ORD. N° : 295  
ANT. : PROYECTO DE PAVIMENTACIÓN PARTICIPATIVA EN CALLE LIMÓN VERDE ENTRE AV. CENTRAL NORTE Y AV. HUAYTIQUINA, CALAMA.  
MAT. : ENVÍA OBSERVACIONES A PROYECTO DE PAVIMENTACIÓN PARTICIPATIVA EN CALLE LIMÓN VERDE ENTRE AV. CENTRAL NORTE Y AV. HUAYTIQUINA, CALAMA.  
ADJ. : No hay

### **Calle Limón Verde (Av. Central Norte – Av. Huaytiquina) (11)**

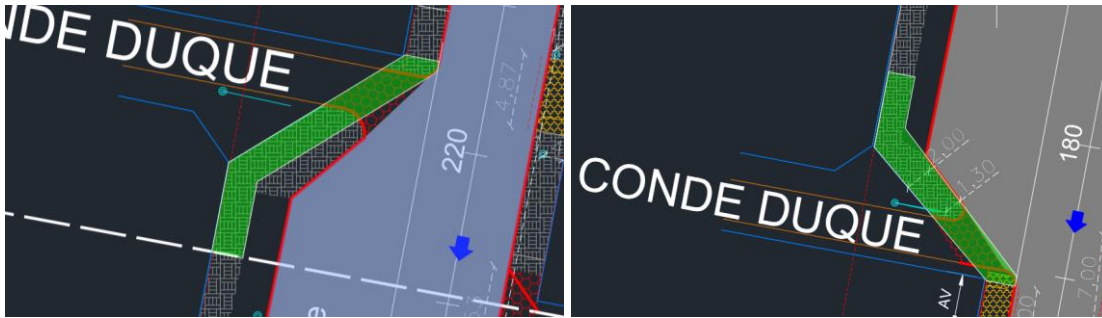
- Hay puntos que no cumplen la accesibilidad, los dispositivos que se proyectan no son de vereda angosta, hay dispositivos que no conectan, se solicita revisar la totalidad del tramo, corregir e incluir detalle de dispositivo de rodado en vereda angosta.

**R. Consultor:** SE AGREGA DISPOSITIVO DE RODADO PARA VEREDA ANGOSTA CON SU RESPECTIVO DETALLE. Y SE REVISAS TRAMO Y EMPALMES CON PASAJE SEGÚN REUNIÓN.

**R. SERVIU:** En las calles Curutu, Collahuasi y otras del sector, los empalmes deberán ejecutarse en concordancia con los proyectos actualmente en desarrollo, garantizando la compatibilidad de radios de curvatura, dispositivos de rodado y demás parámetros geométricos.
